ANEJO Nº15

Seguridad vial

El objeto del presente Anejo es, por una parte, desarrollar los criterios relativos a la seguridad vial que se hayan adoptado en la redacción del ***Proyecto de Construcción de la Rectificación de Trazado de la carretera BI-2405 entre los ppkk 56+570 y 59+840, Alto de Milloi (Berriatua)***, y por otra, justificar las soluciones adoptadas así como la idoneidad de las mismas desde el punto de vista de la seguridad vial.

Tal y como se ha comentado en el introducción del presente anejo, dentro de los trabajos que forman parte de la Auditoría Externa de Seguridad Vial el proyecto objeto de estudio se ha sometido a dos auditorías previas de seguridad vial, una primera en agosto de 2021 donde tan sólo se analizó el trazado, y una segunda en noviembre de 2021 donde ya se incorporaron los datos relativo a firmes, señalización, estructuras y drenaje.

Imagen 12: Plano 4.1 trazado perfiles longitudinales tronco, Hoja 2 de 4

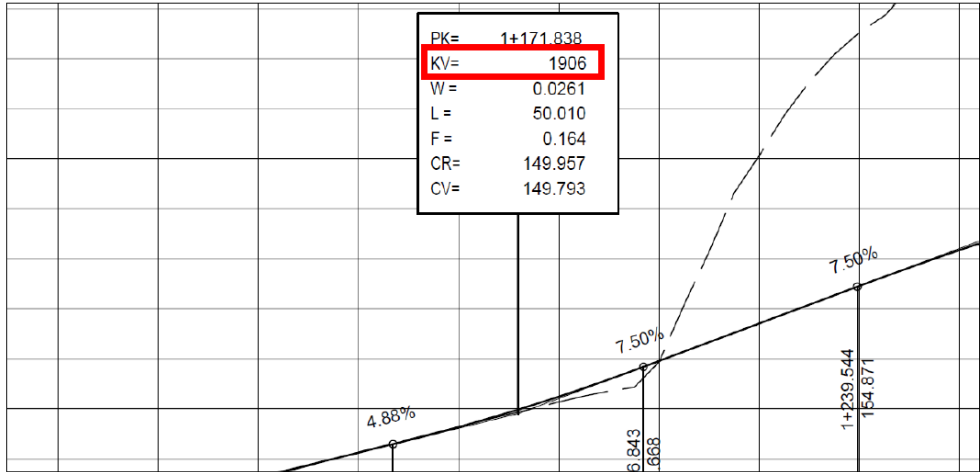
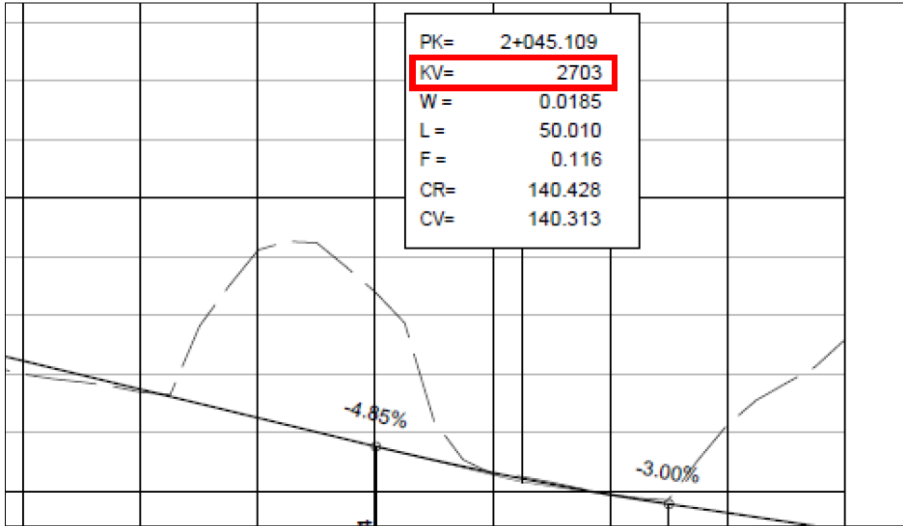
9. **0130004. Parámetro de acuerdo vertical inadecuado**

Se han detectado dos acuerdos verticales cóncavos cuyo parámetro Kv es inferior al valor mínimo de Kv de adelantamiento indicado por la normativa. Los valores mínimos de Kv de adelantamiento únicamente serán necesarios en las carreteras convencionales si se permite esa maniobra. Al no haberse facilitado los planos de señalización, se desconoce si se va a permitir la maniobra de adelantamiento en esos puntos.

Acción correctora: Se aumenta el valor de esos acuerdos verticales, cumpliendo con el mínimo exigido por la norma.

Imagen 14: Plano 4.1 trazado perfiles longitudinales tronco, Hoja 1 de 4

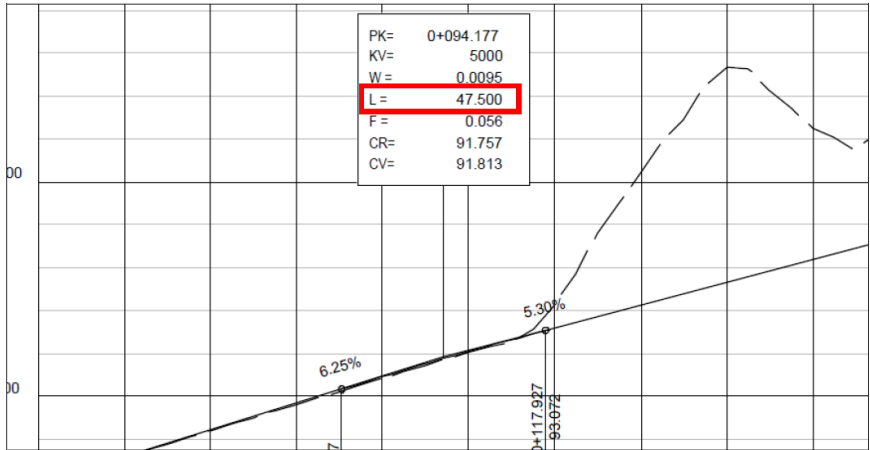
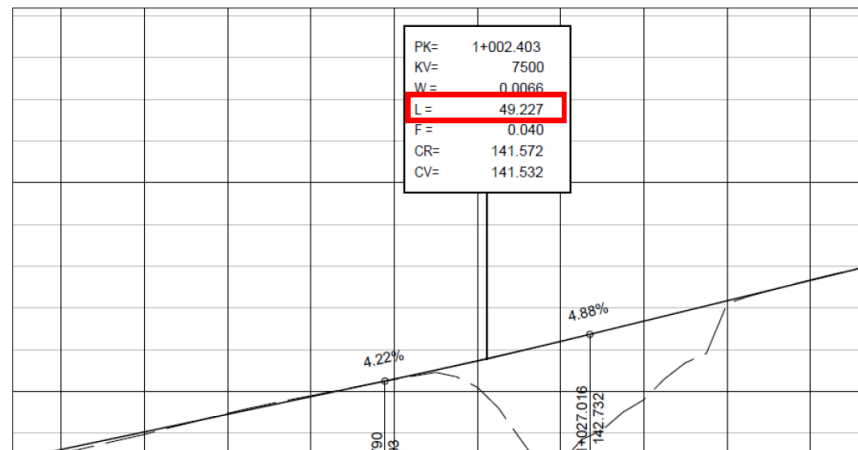
10. **0130005. Longitud de acuerdo vertical inadecuada**

Según la Norma 3.1-IC “Trazado”, la longitud de la curva de acuerdo vertical tiene que ser mayor o igual a la velocidad de proyecto. Teniendo en cuenta que la velocidad de proyecto es de 50 Km/h, se han detectado dos acuerdos verticales cuya longitud es ligeramente inferior a 50 m.

Acción correctora: Se aumenta el valor de esas longitudes de curvas de acuerdo vertical a 50 m.
